松下電器産業株式会社
モータ社
産業モータビジネスユニット

MINAS Sシリーズ ギヤ付サーボモータ 外形寸法及び機種名変更について

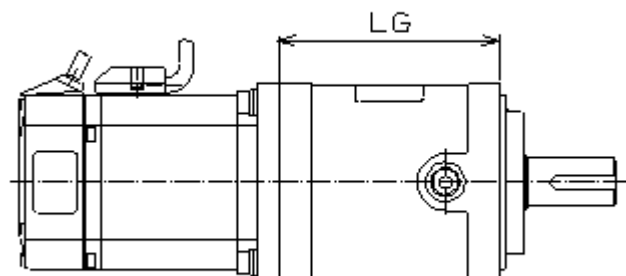
400W1:15および750W1:15のギヤ部寸法を下記のように変更致します。
また、寸法変更にともない、該当機種の機種名を変更させていただきます。

400W 1:15		750W 1:15	
	現行	変更	現行	変更
LG	115.5	129.5	142	157
